修改说明：

修改说明：

修改前:

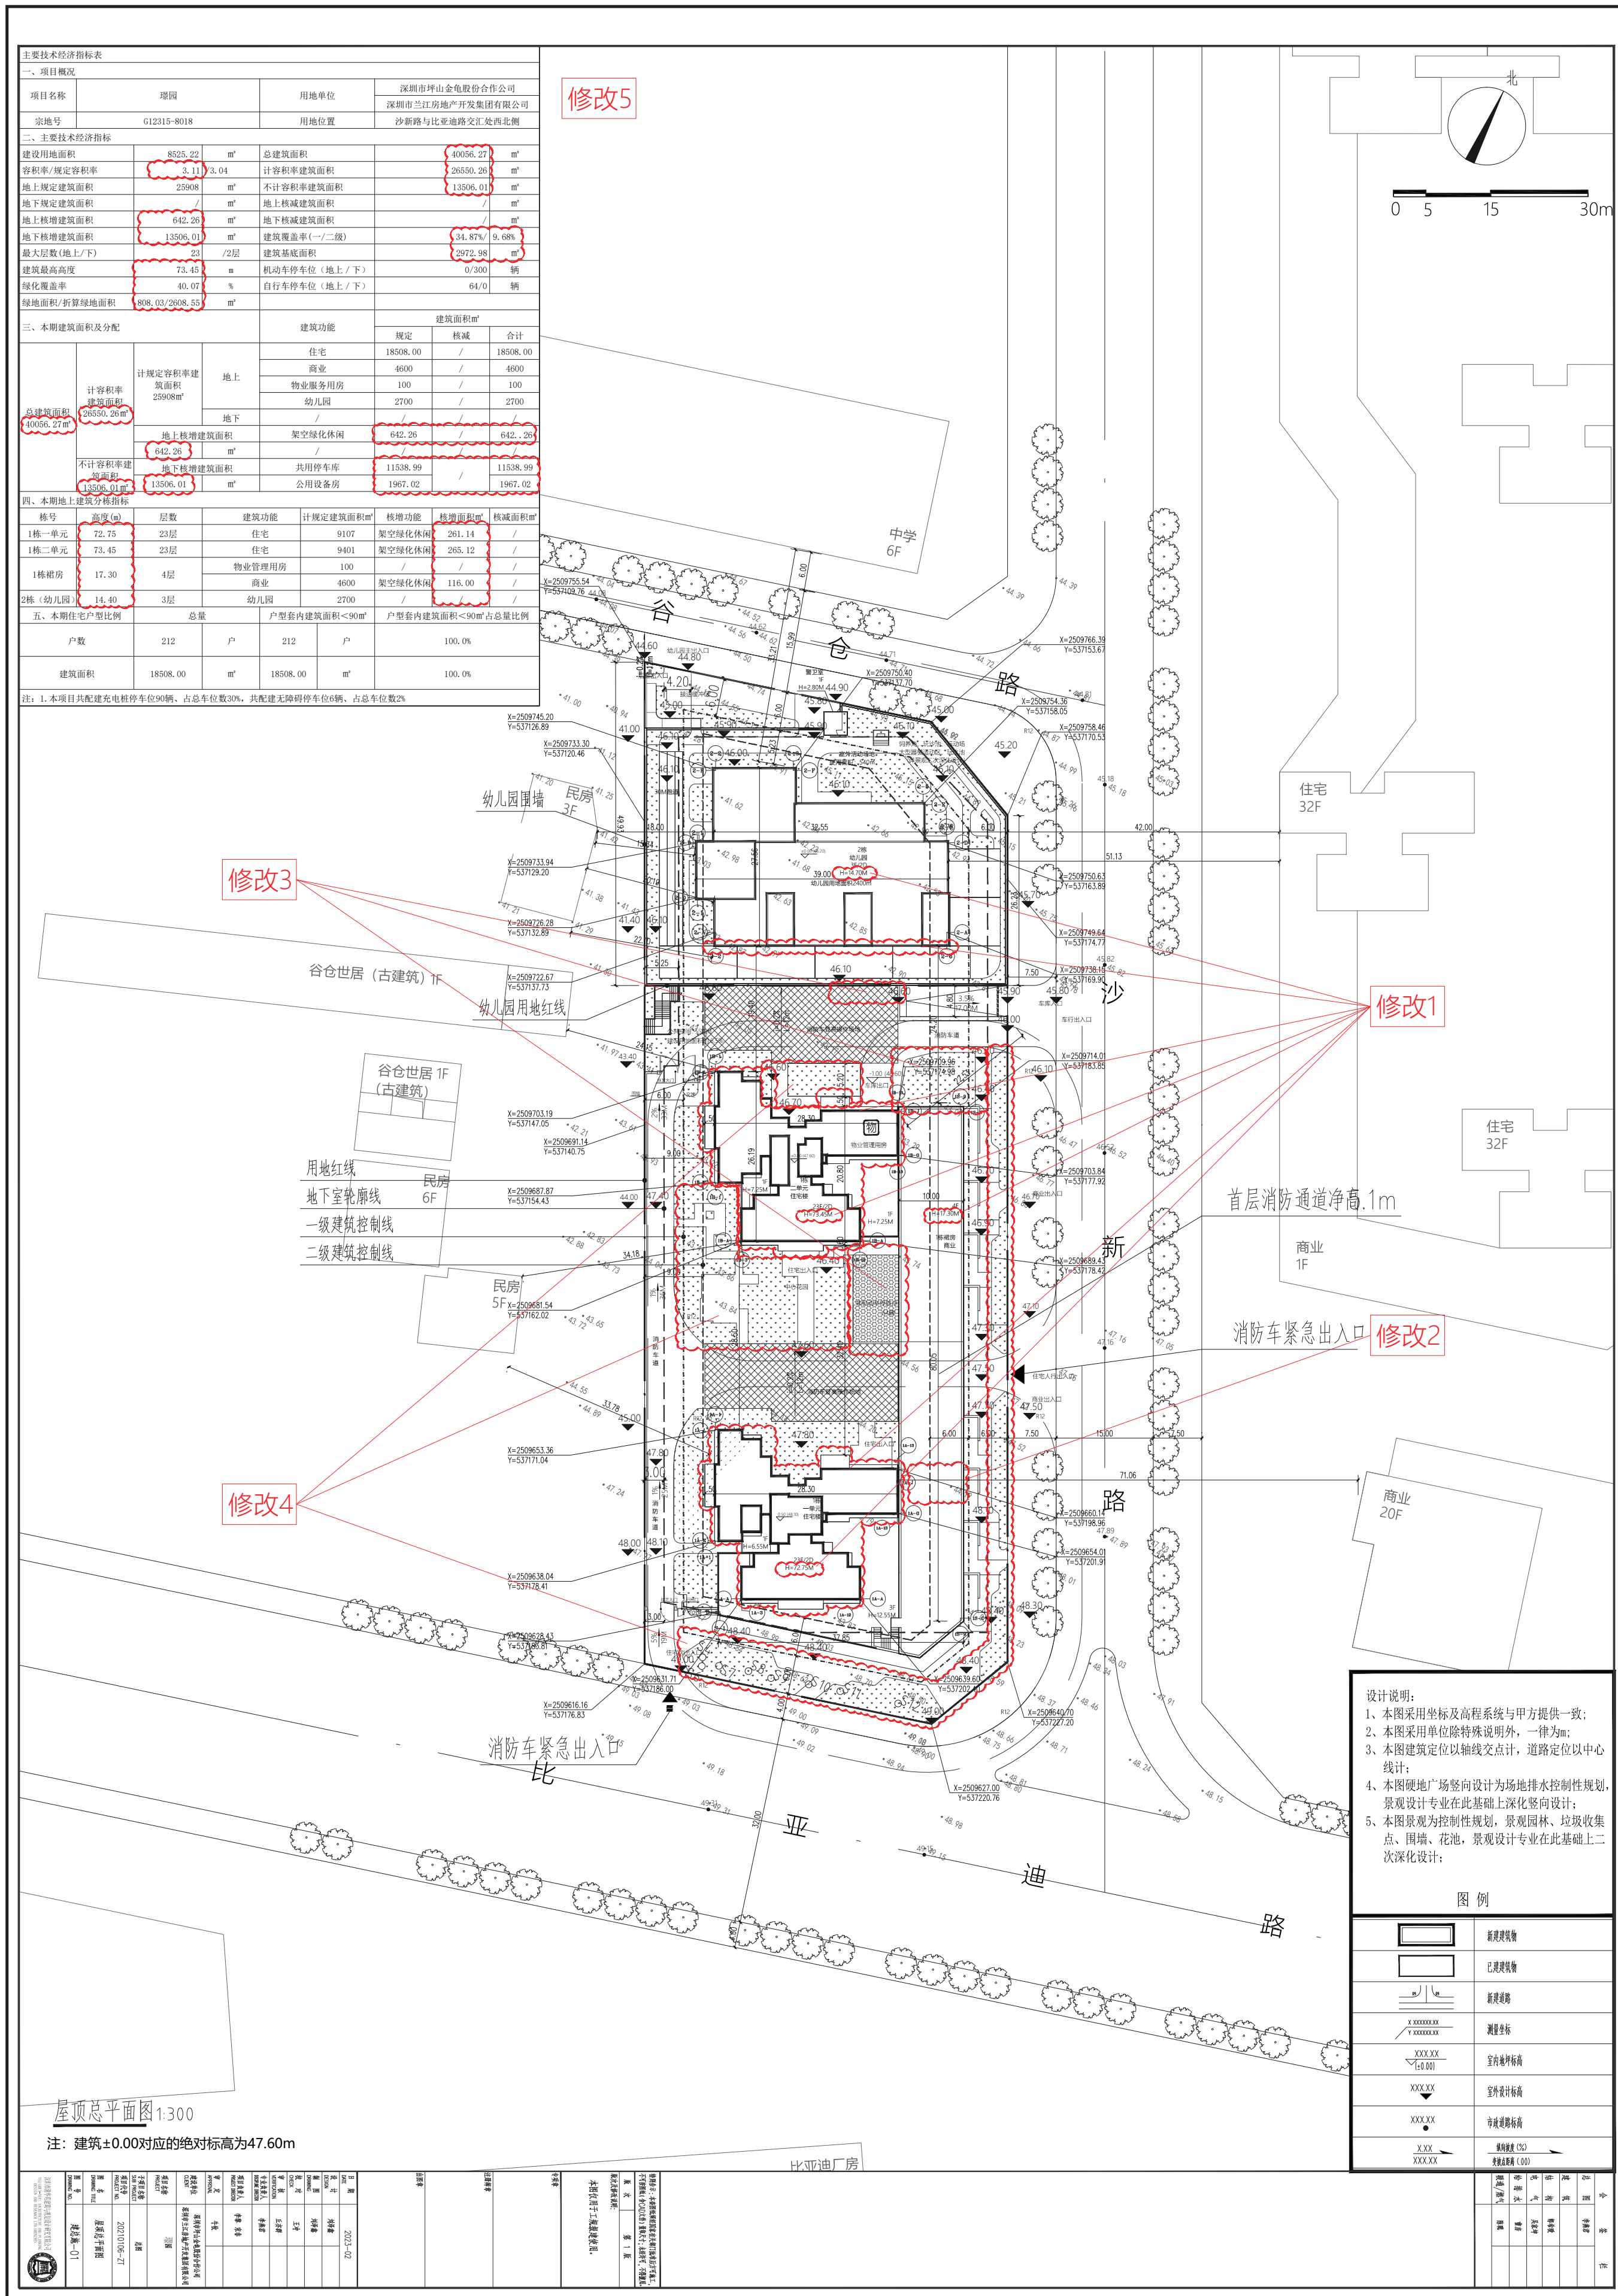
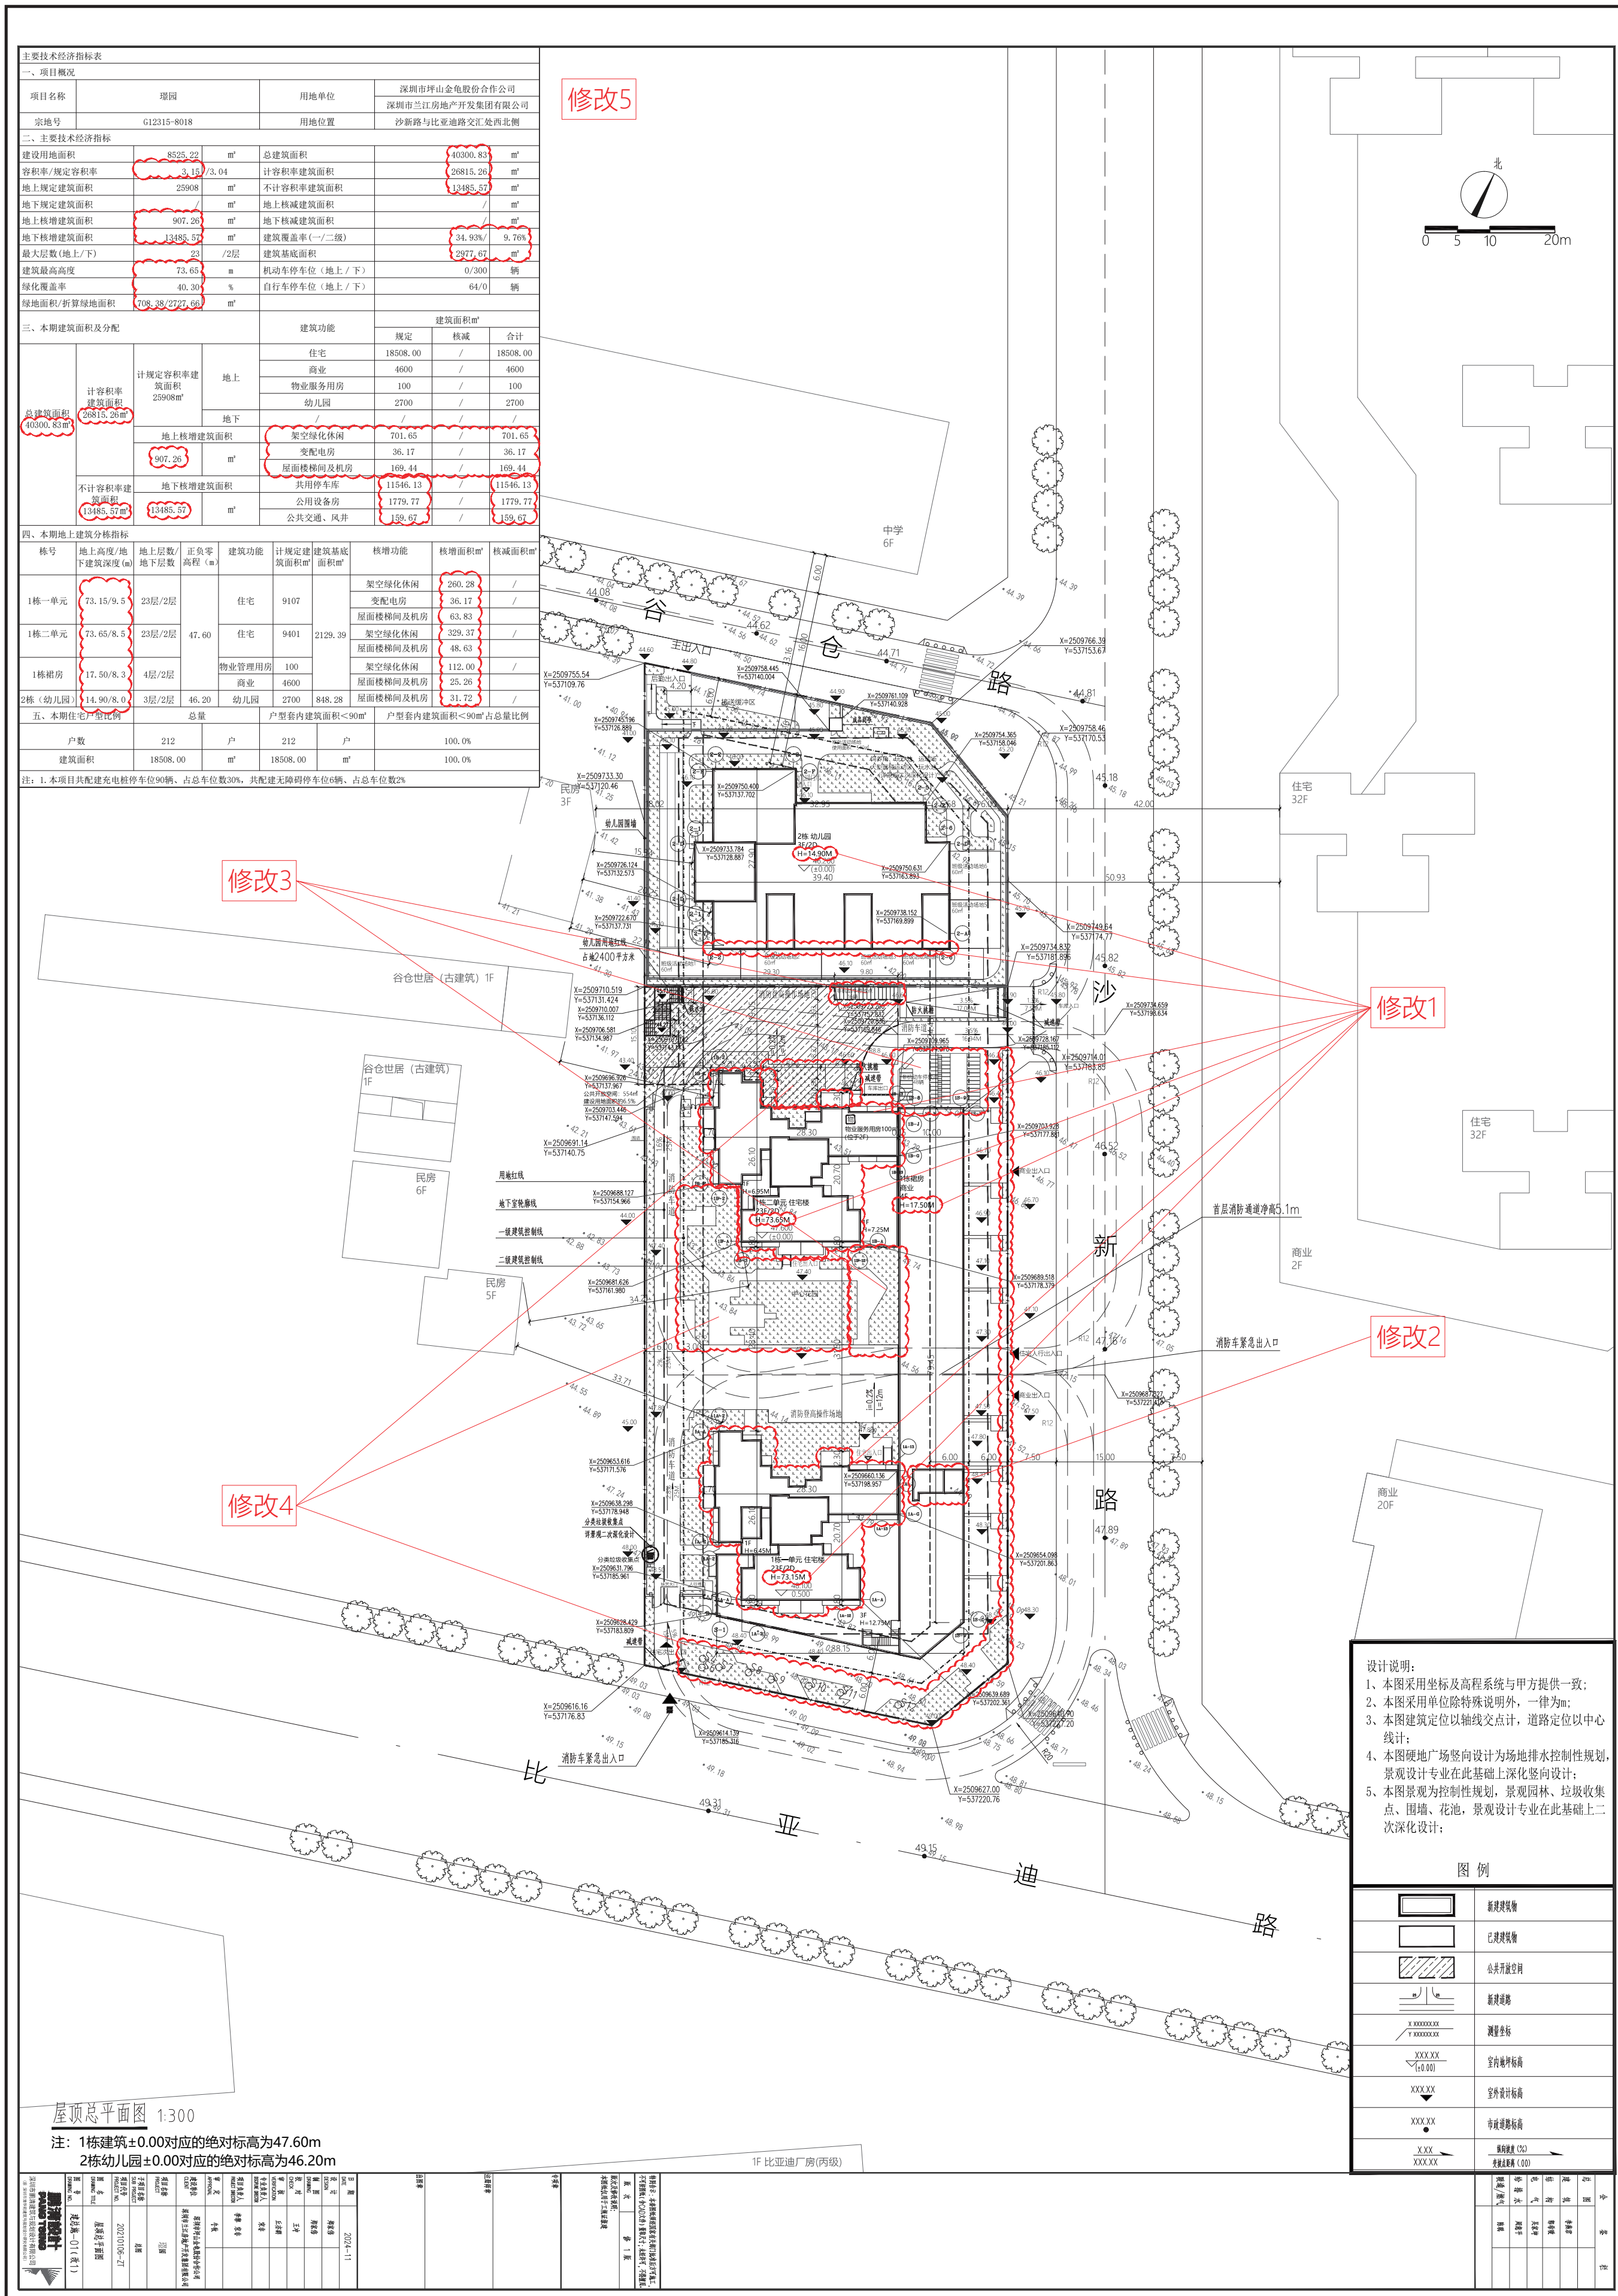
- 一、调整建筑轮廓及建筑高度；
- 二、增加裙楼出屋面楼梯；
- 三、调整非机动车位置；
- 四、调整绿化范围；
- 五、调整主要经济技术指标表。

注：修改内容详见修改前后总平面图云线圈注部分，修改后各项指标均符合相关规划要求
